Bebauungsplan St. Hülfe Nr. 11 „Rabbenweg“

im Verfahren nach § 13a BauGB

- Abwägungen -

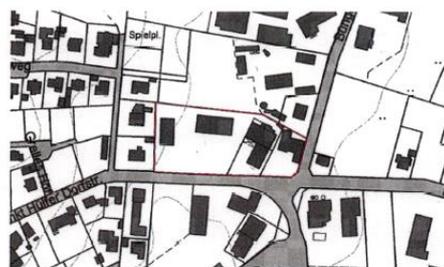
Im Plangebiet befindet sich allerdings entgegen den Aussagen auf den Seiten 31 und 48 der Begründung (jeweils Unterkapitel „Altlasten“) bzw. unter Hinweise (Kapitel Altlasten) eine Verdachtsfläche.

Unter der Adresse St. Hülfers Dorfstraße 14 wird die Verdachtsfläche Nr. 251.012.5.000.0149 im Kataster der Verdachtsflächen und Altstandorte geführt. Als Anlage habe ich einen Auszug aus meiner Datenbank beigelegt (sogenannter „EVA- Kurzbericht“).

Die Untere Abfall- und Bodenschutzbehörde des Landkreises Diepholz hält es aufgrund der zukünftig angestrebten, sensiblen Nutzung als Allgemeines Wohngebiet für geboten, dass der Planungs- bzw. Vorhabenträger für diese Verdachtsfläche die konkrete Verdachtssituationen betr. möglicher schädlicher Bodenveränderungen oder Altlasten durch einen Gutachter für Boden- und Grundwasserverunreinigungen bzw. Altlasten oder Sachverständigen nach § 18 BBodSchG (Bundes-Bodenschutzgesetz) auf Grundlage einer historischen Recherche und Untersuchungen beurteilen lässt bzw. aufklärt.

Die Ausführungen zur Altlastenverdachtsfläche werden in die Planunterlagen übernommen.

Folgender Passus wird sinngemäß in der Begründung ergänzt: „Mit Schreiben vom 01.07.2022 teilt der Landkreis Diepholz, Fachdienst Umwelt und Straße – Abfall- und Bodenschutz mit, dass unter der Adresse St. Hülfer Dorfstraße 14 die Verdachtsfläche Nr. 251.012.5.000.0149 im Kataster der Verdachtsflächen und Altstandorte geführt wird. Es handelt sich um eine Verdachtsfläche aufgrund vorheriger Nutzung (Branntweinfabriken, Betriebszeitraum 1953-1989). Die Fläche wird der Altlastenrelevanzklasse 1 zugeordnet.

In der Planzeichnung wird sinngemäß folgender nachrichtlicher Hinweis ergänzt: „Altlasten – Unter der Adresse St. Hülfer Dorfstraße 14 wird die Verdachtsfläche Nr. 251.012.5.000.0149 im Kataster der Verdachtsflächen und Altstandorte geführt. Es handelt sich um eine Verdachtsfläche aufgrund vorheriger Nutzung (Branntweinfabriken, Betriebszeitraum 1953-1989). Die Fläche wird der Altlastenrelevanzklasse 1 zugeordnet.“
